# ŠILOKARČEMOS KVARTALO ARCHITEKTŪRINĖS- URBANISTINĖS IDĖJOS KONKURSAS

## DARBŲ RECENZIJOS

2013 11 04

# 1. UNIKALUS UNIVERSALUMAS

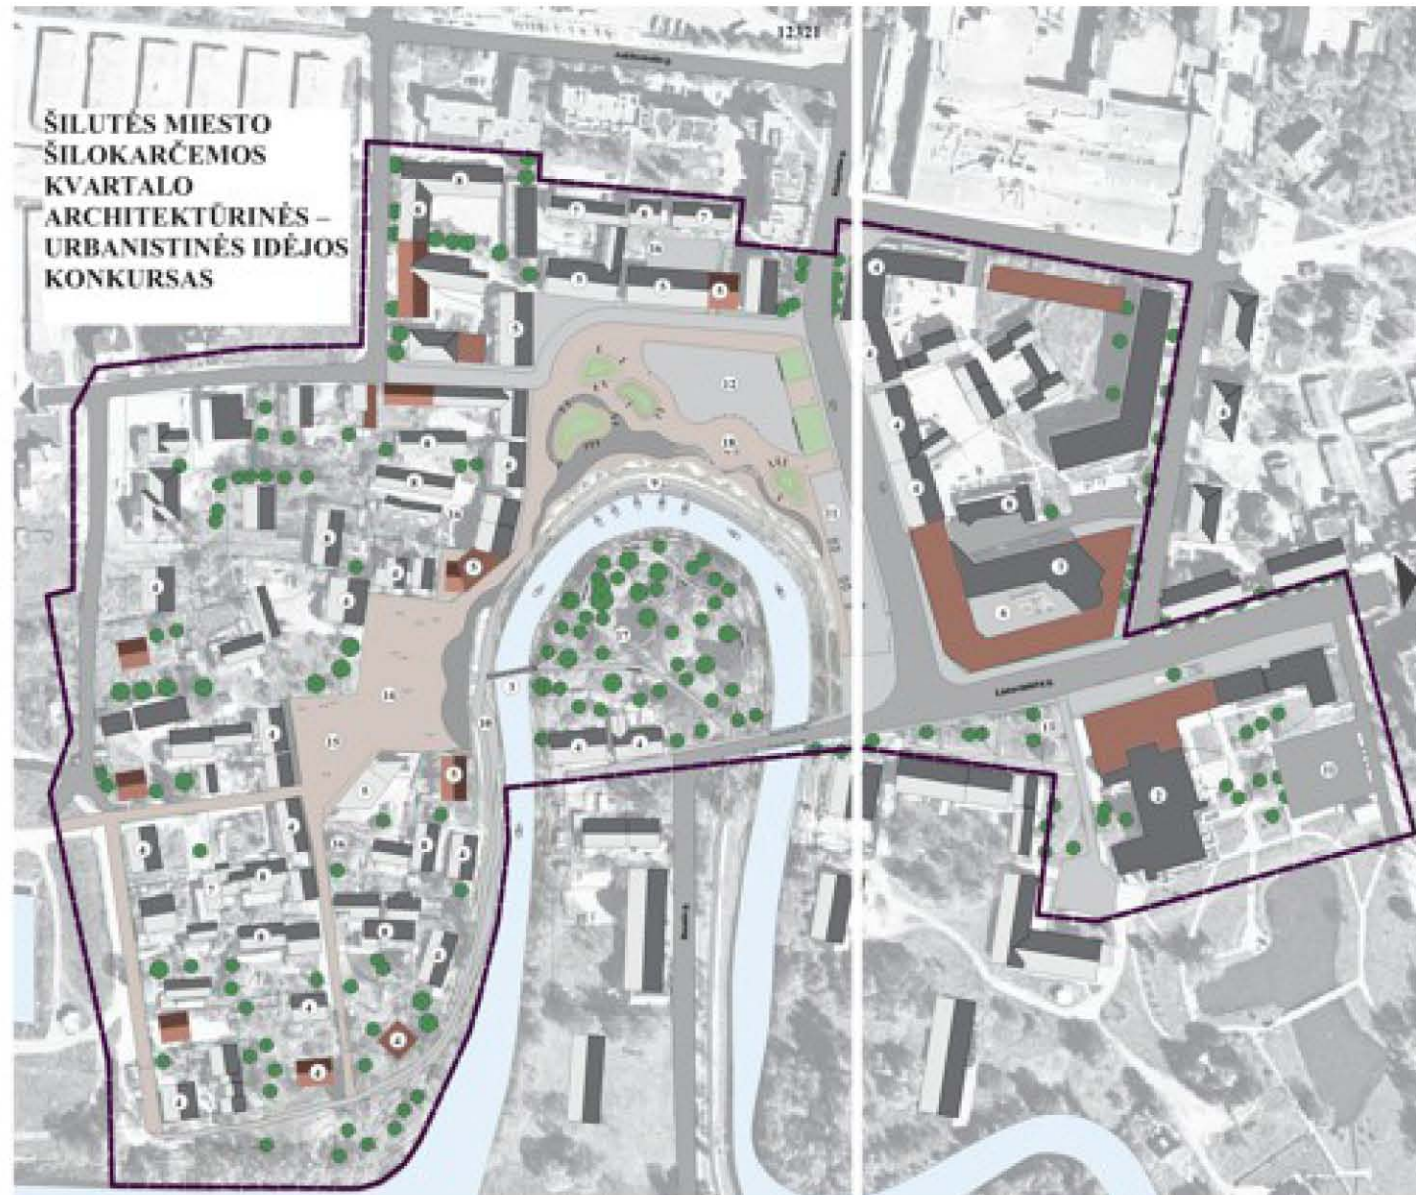
Darbas UNIKALUS UNIVERSALUMAS suskirsto aikštes į 5 erdves: didžiausią Turgaus, mažesnę Žuvų, Kilpos parką, ir erdves tarp kultūros namų, dvaro ir savivaldybės. Turgaus aikštės erdvę autoriai siūlo mažinti įkomponuojant naują pastatą iš šiaurinės pusės, dabartinio parkingo vietoje. Nėra sprendžiama, kokia erdvė lieka tarp dabar esančių pastatų ir naujai siūlomo statinio, sunaikinamas esamų saugomų pastatų aktyvumas.

Autoriai teigia, kad Turgaus aikštė su Kilpos parku sudaro vieną erdvę, tačiau nėra įvertinamas medžių ir upės barjerinis efektas, iš tiesų šios erdvės yra suvokiamos kaip atskiros.

Takas prie pat Šyšos atrodo smagus sprendimas, prisidedantis prie scenarijaus įvairovės, tačiau įkirsti į krantinės šlaitą suoliukai kuria kriminalinę zoną.

Link upės kylanti aikštė visiškai sunaikina aikštės ir vandens ryšį, išskyrus momentą, kai miestietis prieina labai arti numatyto pakilimo krašto.

Nauji pastatai siūlomi padrikokai, nepakankamai pagrindžiant jų komponavimą, funkcijas, estetinius sprendinius.

Naujas pastatas Turgaus aikštėje žlugdo senuosius pastatus, nepasiūlo jiems jokio naujo veikimo scenarijaus.

Perimetro suformavimas tiek savivaldybės pastatu tiesmukokas, akiai pritaikantis perimetrinę kompoziciją pakankamai išskirtiniam (nors ir kiek pretenzingam) savivaldybės pastatui.

Siūlomas naujų pastatų stilistinis ir tūrinis chaosas nesukuria aikščių ir viso kvartalo erdvinio vientisumo, nematoma statinių hierarchija. Autoriai neapsisprendžia, kuris iš siūlomų pastatų svarbiausias.

Įpaminklinimas ant fasadų kiek abejotinas – tai gali atrodyti kaip reklama.

Pastatų tūrinės kompozicijos nepratęsia erdvinio Šilokarčemos linijinio punktyrinio charakterio. Naujų pastatų tūrinė įvairovė pretenzinga, nekurianti sisteminės kokybės.

Turgaus aikštėje nesiūlomas joks aiškus kasdienos scenarijus, aikštė nepritaikyta būti žmonėms kasdien.

### 3. 131016

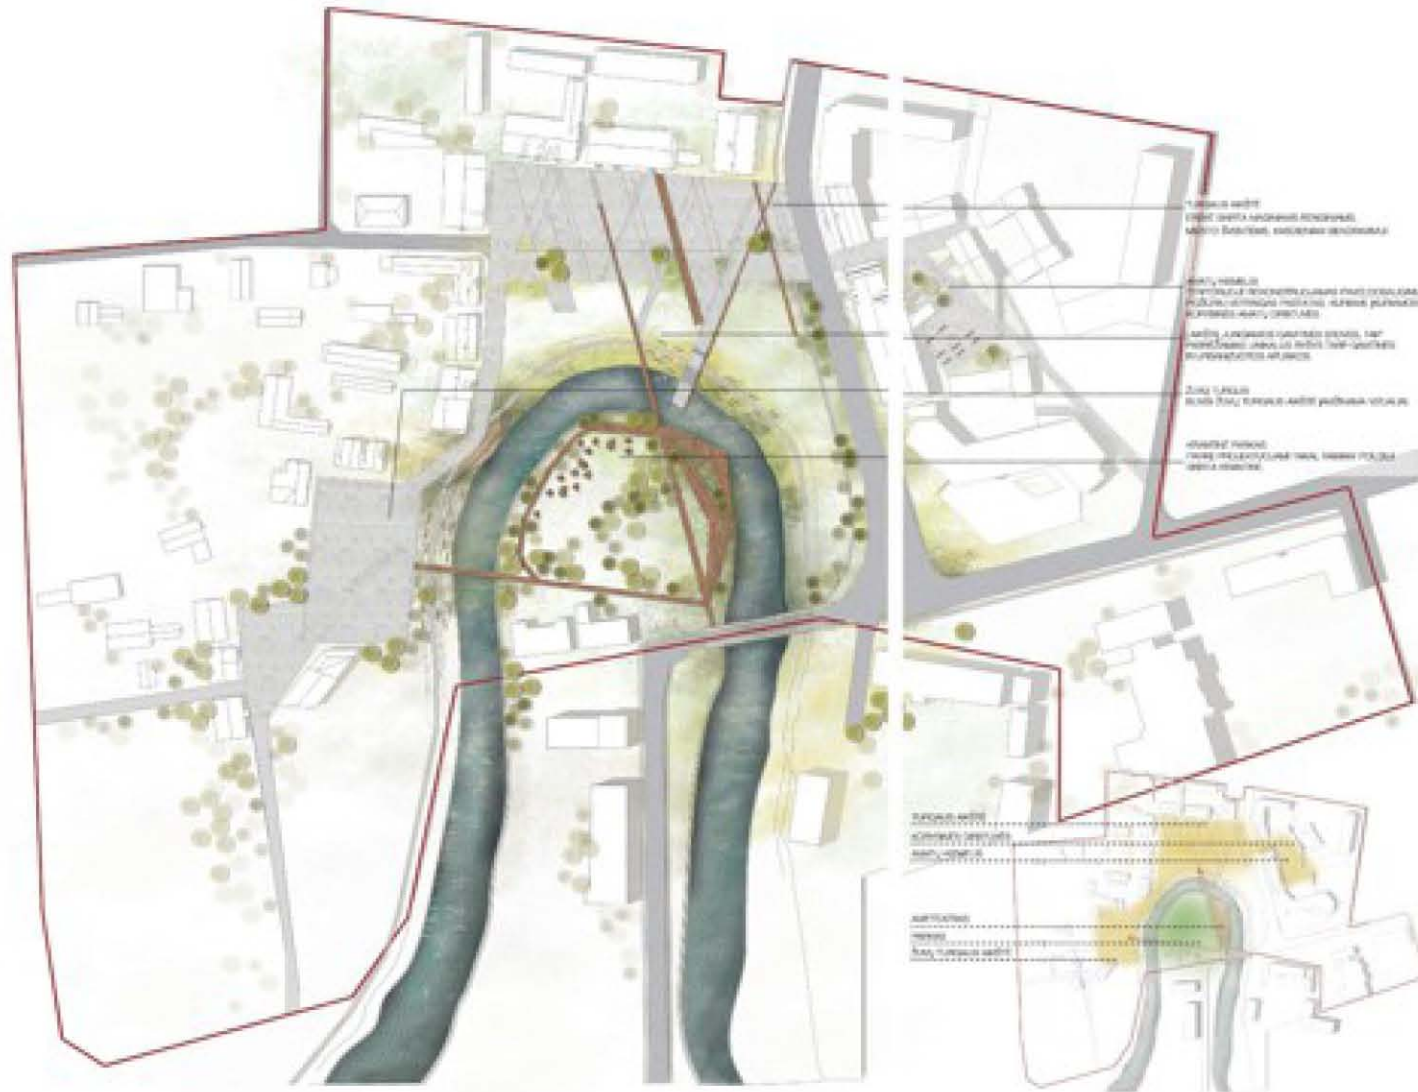
Atkuriamas Žuvų turgus ir šalia jo uostas nedideliems laiveliams prisišvartuoti. Kelia įtarimų siūlomos žuvų turgaus stoginės, kurios savo architektūrine išraiška po kelių metų gali būti nebeįdomios ir pabodusios, nevykstant turgui net gi svetimkuniai ir vandalizmui lipšnūs objektai.

Šalia kultūros rūmų pastato siūloma grubiai priblokuoti naują pastatą. Kultūros namų pastato masė sustiprinama, išplečiama. Autoriai neranda racialesnių, elegantiškesnių būdų, kaip įkomponuoti kultūros centro pastatą Lietuvos gatvei būdingu statiniu.

Koncentruotas parkingas Turgaus aikštės šiaurinėje dalyje sunaikina esamų pastatų ir aikštės ryšį, bei nepasiūlo tiems pastatams naujo, geresnio nei jie turi šandien, scenarijaus. Sukuriama parkingo dykra.

## 7. UOSTAS ŽMONĖMS

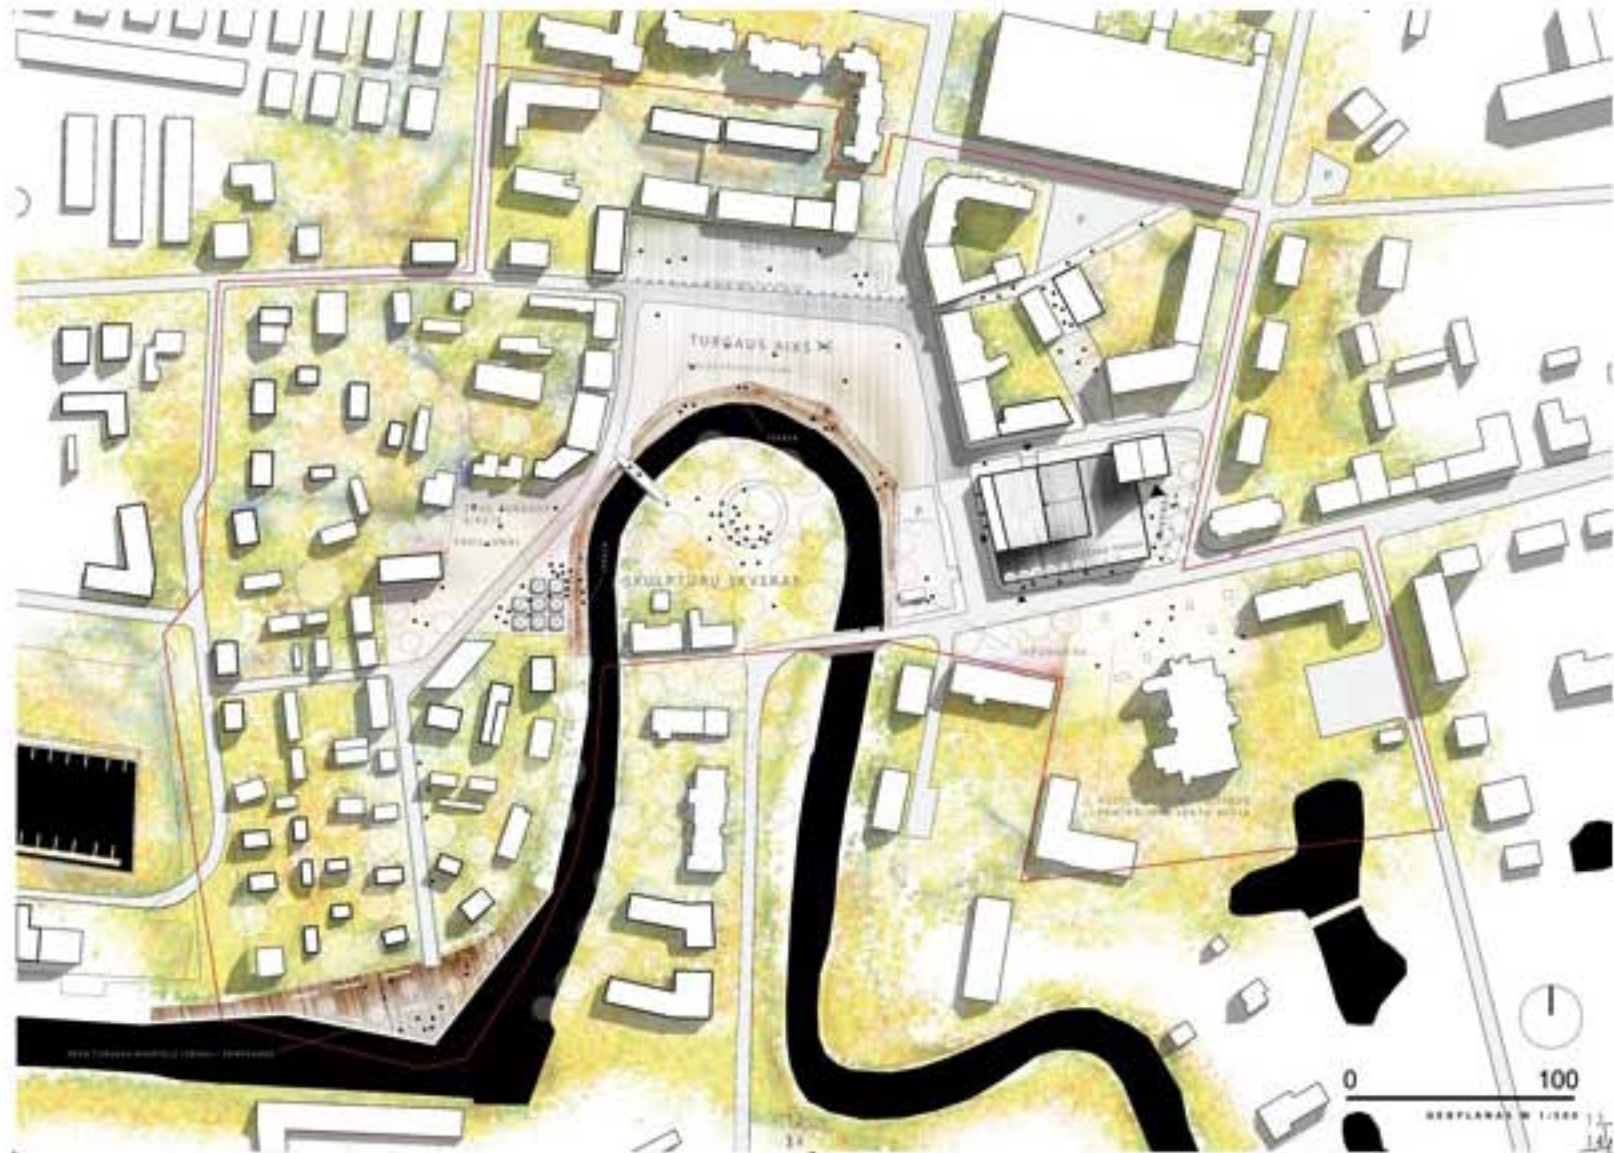
Erdvių kompozicija skurdoka – Žuvų aikštė, Turgaus aikštė tiesiog grindžiama brukiu, skveras prie kultūros centro tiesiog sėjamas veja. Akmenimis grįstos didžiulės Turgaus-Žuvų aikščių erdvės bus monotoniškos, neįdomios, stokojančios žalumos ir, svabiausia, nepasiūlančios įtikinamo scenarijaus kasdieniam miesto gyvenimui – kilnojamų vazonų stumdymas neatrodo gera išėitis.

Daug klausimų kelia siūlymas įsiviešinti ir vieša erdvė paversti savivaldybės kvartalo kiemus. Tikėtina, kad netoliese esant net trims skirtingo charakterio viešoms erdvėms, čia tiesiog niekas neis, vidiniai kiemai negalės konkuruoti su geresnę kokybę siūlančiomis kitoms aikštėmis.

Klausimų kelia prekybos paviljonai – kurėnai. Kai šalia upės, kurioje gali būti tikrų kurėnų, toks sprendinys atrodo labai dekoratyvus ir neesminis. Be to, kurėnų eilės tampa barjeru prie upės, nors deklaruojama, kad siekiama kaip tik visas kliūtis žmogui ir upei išnaikinti.

Kilpos parkas- niekuo neišskirtinis tradicinis europos miestuose sutinkamas parkelis, tiesiog „generic park“. Norėjęsi daugiau unikalumo, pritaikomumo konkrečiai šiai vietai.

Trūksta informacijos apie krantinių panaudojimą.

Projekte naikinami apsauginiai pylimai, tai pagirtina, nes gerėja vizualinis ryšys. Šioje vietoje reikia platesnio hidrotechninio vertinimo, ar atsisakius pylimų galima nukreipti tvinstantį upės vandenį.

Nauji pastatai nėra detalizuojami. Schematiškai siūlomi perimetro atkūrimo variantai savivaldybei ir kultūros centrui neįtikina, yra mechaniški, menkai kreipiantys dėmesį į esamus pastatus, neieškantys santykio su jais. Pagirtinas siūlymas kurti dramos teatrą, tam naudoti tikrai modernią ir išsiskiriančią architektūrą, tačiau Šilutei labiau praverstų multifunkcinė universali salė ar salės, kuriose galėtų vykti tiek spektakliai, tiek koncertai ar konferencijos.

Tikimasi, kad sukūrus didelį tuščią plotą – tuščią popieriaus lapą - scenarijai patys susiformuos priklausomai nuo renginio pobūdžio, variantai pateikiami. Toks univesalumas galbūt tinka dideliems renginiams ar mugėms, tačiau kasdienei miesto rutinai yra per mechaniškas ir monotoniškas. Juolab, kad brukis daro aikštę sunkiai panaudojamą riedutininkams, riedlentinininkams, o ši miestuomenės dalis yra viena aktyviausių viešųjų erdvių naudotoja. Aikščių pertvarkymas skirtingoms funkcijoms vazonais atrodo keistas – arba vazonai, suvaldantys erdvę, bus labai dideli ir jų judinimas bus sunkus ir brangus, arba vazonai bus per maži daryti realią įtaką emociniam aikštės suvokimui.

Projekte bandoma naikinti komercinių pastatų aptarnavimą iš aikštės pusės, tai dar labiau siaurina srautų įvairovę. Daugelyje Europos senamiesčių kavinės ir parduotuvės aikštėse aptaunamos prieš ir po darbo valandų.
